PROJET DE DEMOLITION-RECONSTRUCTION DE L'ETABLISSEMENT PENITENTIAIRE DES BAUMETTES 3

COMMUNE DE MARSEILLE (13)

**MEMOIRE EN REPONSE DU MAITRE D'OUVRAGE AU PROCES-VERBAL DE
SYNTHESE DES OBSERVATIONS DE L'ENQUETE PUBLIQUE**

Localisation des emplacements de stationnement pour le personnel du chantier

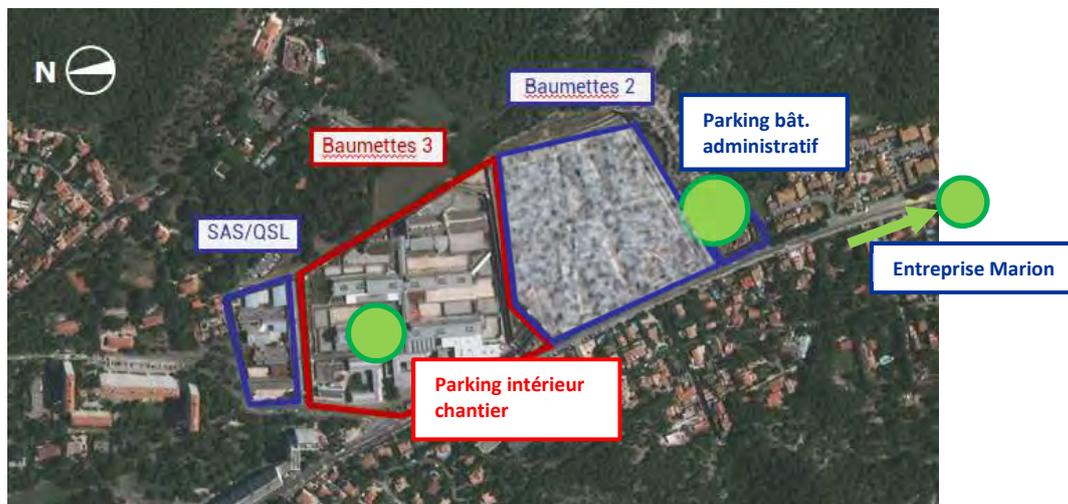
Stationnement des personnels intervenant sur le chantier

Il est précisé en premier lieu que le groupement de conception-réalisation s'attend à ce qu'une large part des personnels intervenant sur le chantier utilisent les transports en commun, réduisant ainsi les besoins de stationnement.

Pour les personnels utilisant un véhicule, des zones de stationnement spécifiques seront définies pour que l'occupation et la disponibilité des stationnements situés sur la voie publique au niveau du quartier des Baumettes ne soient pas impactées.

A l'intérieur de l'emprise du chantier, une zone de stationnement restreinte pour les véhicules des personnels d'encadrement sera aménagée.

Pour les véhicules des compagnons (ouvriers) le parking de l'entreprise Marion, situé à 200 mètres du site (Avenue Gaston Bosc), pourra être utilisé : des navettes pourront être mises en place par l'entreprise Eiffage pour permettre de faciliter la liaison entre le parking et la zone chantier.

Si nécessaire, des places pourront également être mises à disposition des personnels intervenant sur le chantier au niveau du parking du bâtiment administratif du centre pénitentiaire, situé au Sud de l'établissement.

Principe de l'effet d'écran acoustique

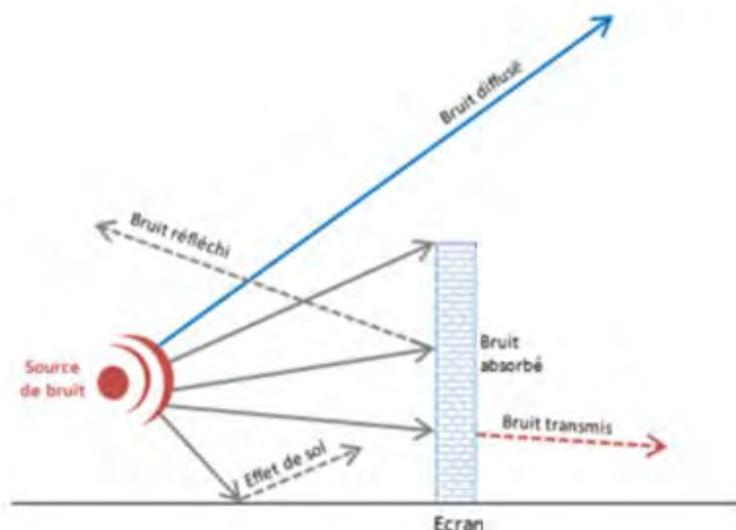
Le phasage de la démolition et la limitation des nuisances sonores qui en résultera

Ce phasage renforce la maîtrise de l'impact sonore, puisque sur la période la plus longue des travaux de démolition, les bâtiments situés à l'ouest du site, les plus proches du voisinage, joueront le rôle d'écran sur le plan acoustique : ils ne feront pas office de mur anti-bruit (contrairement à ce qui a pu être cru dans certaines observations) mais ils permettront quand même d'absorber une partie des émissions sonores, suivant le principe montré dans le schéma ci-dessous. De même, le mur

d'enceinte, d'une hauteur de 6 m, constituera un absorbeur utile.

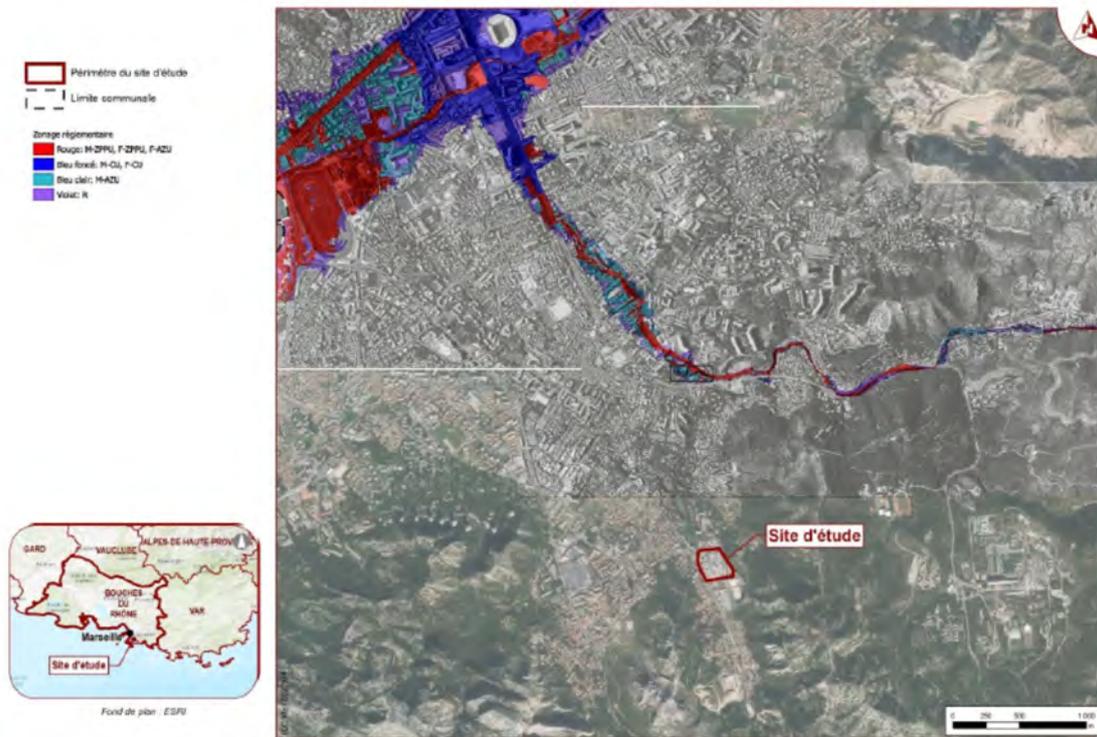
Plusieurs observations ont fait état d'un potentiel risque d'inondation auquel serait soumis le projet. Des précisions sur les modalités de gestion des eaux pluviales ont par ailleurs été demandées.

La commune de Marseille est couverte par le Plan de Prévention des Risques Naturels Prévisibles (PPRNP) d'inondation par débordement de l'Huveaune et de ses affluents, approuvé par arrêté préfectoral en février 2017.

Le site des Baumettes est localisé en-dehors des différents zonages réglementaires prescrits par ce plan (cf. carte ci-dessous) de sorte qu'il n'est pas soumis au risque d'inondation de surface.

Perspective sur la porte d'entrée historique

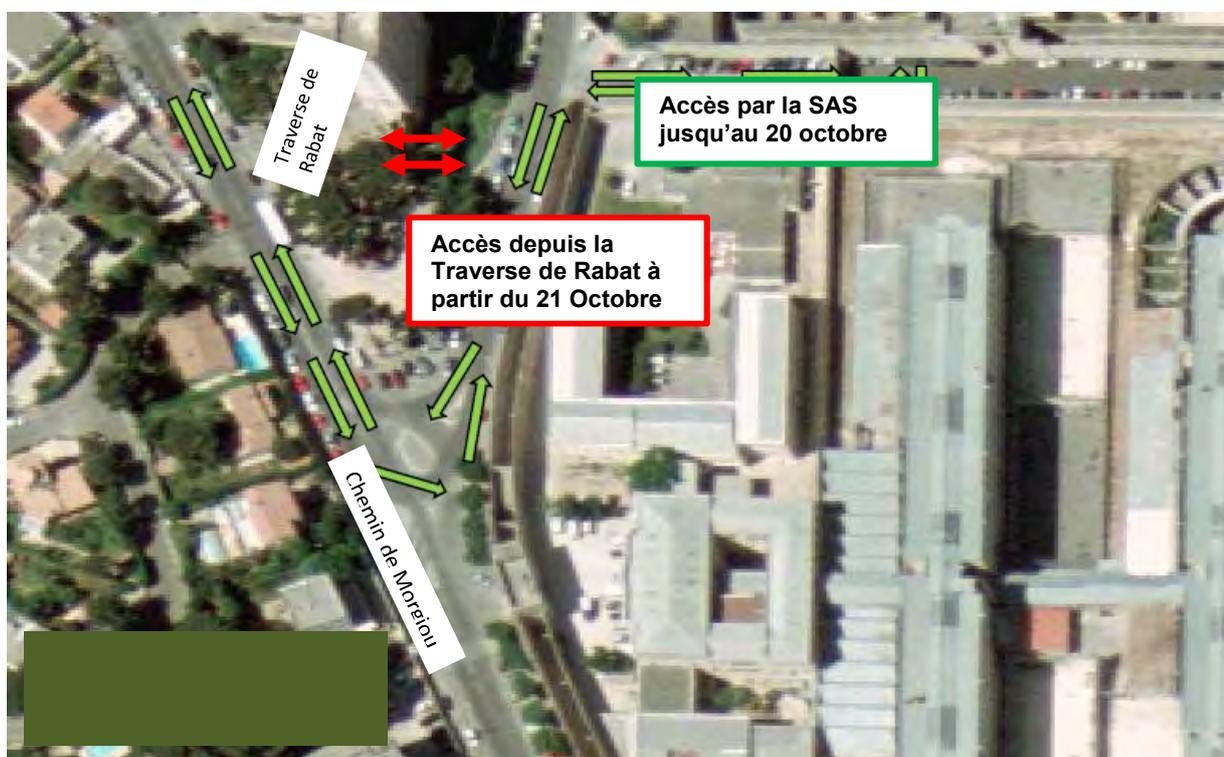
Plusieurs contributions ont été déposées afin de demander des précisions sur le devenir du mur d'enceinte historique des Baumettes, ainsi que de la porte d'entrée historique.

La porte d'entrée historique située au Nord-Ouest du site (à l'articulation du chemin de Morgiou et de la traverse de Rabat), qui servait à l'origine d'accès piéton à l'établissement des Baumettes servira désormais d'accès véhicules au parking du personnel. **L'ouverture et le fronton en pierre de style néo-égyptien seront intégralement conservés.** En revanche, les deux vantaux verts de la porte seront remplacés par une porte basculante dont le tablier sera en métal perforé brun (identique au pare-vue construit au-dessus du mur d'enceinte, cf. ci-dessous).

Accès au chantier

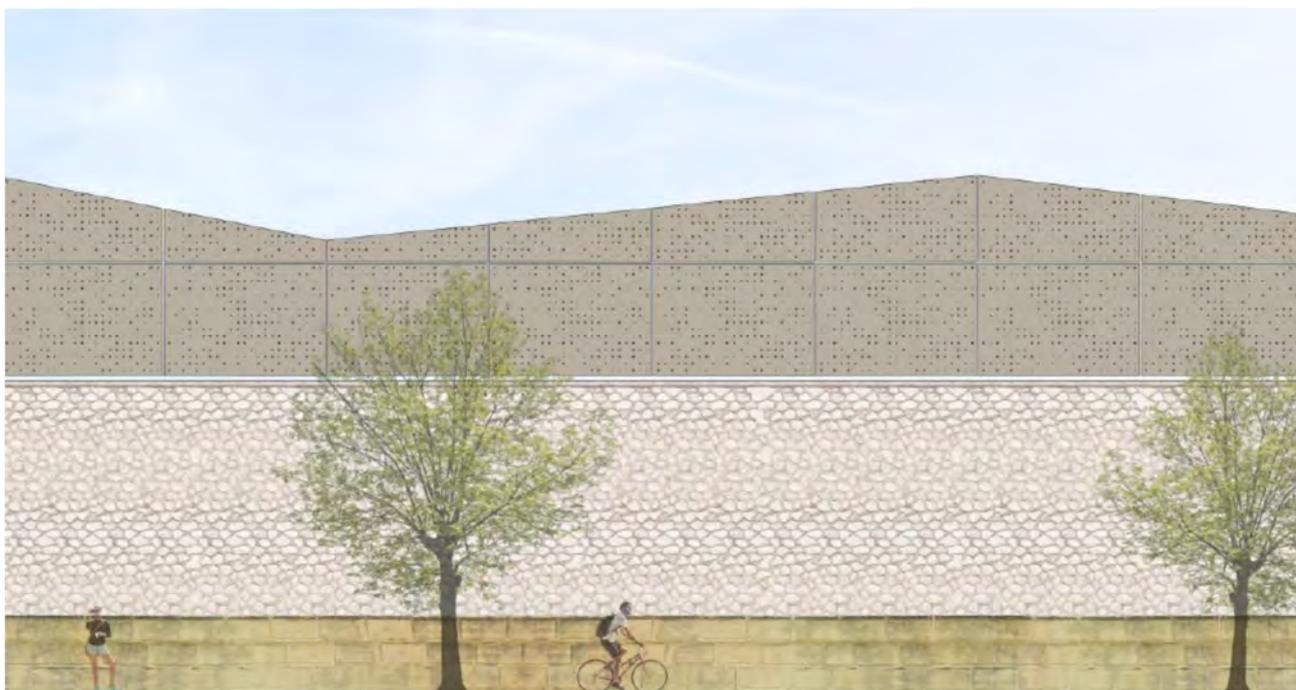
Création d'une brèche pour l'accès au chantier

A compter de la fin du mois d'octobre, et sur toute la durée des travaux de démolition-reconstruction, une brèche de 7 m de large sera créé dans le mur d'enceinte pour permettre un accès indépendant au chantier au niveau de la traverse de Rabat, au Sud de la porte d'entrée à la SAS/QSL (flèches rouges ci-dessous). Cet accès indépendant permettra donc aux entreprises d'accéder librement au site.

A la fin du chantier, ce percement sera conservé et deviendra la sortie du parking du personnel. Une porte basculante pour les véhicules et un portillon seront mis en place. Ils seront réalisés en panneaux de métal perforé brun (identique à la porte d'entrée véhicules pour le personnel).
